Produktänderungsinformation

PCN-Nr.	AAB140086/8	Datum	31.01.2017
Artikel	siehe Art. Liste

Art.Nr.	Art. Bezeichnung
1688793	VS-09-ST-DSUB-EG
1688874	VS-15-ST-DSUB-EG
1689899	VS-25-ST-DSUB-EG
1688803	VS-09-BU-DSUB-EG
1688887	VS-15-BU-DSUB-EG
1689909	VS-25-BU-DSUB-EG

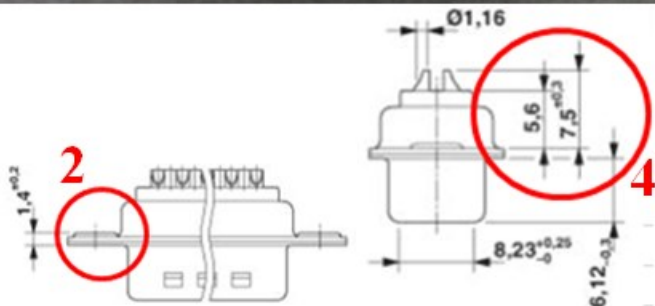
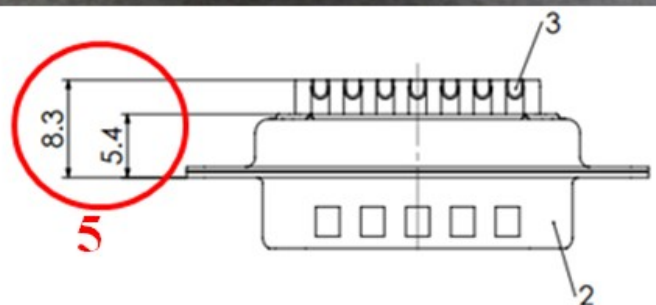
Diverse Artikelanpassungen

1. Entfall der Gehäusebedruckung
2. Entfall der Bohrlochkragen
3. Entfall der Aussparung im Blech
4. Verkürzung des Isolierkörpers
5. Verkürzung der Lötkelche

Alle Maße ändern sich innerhalb der in der DIN 41652 angegebenen Toleranzwerte.
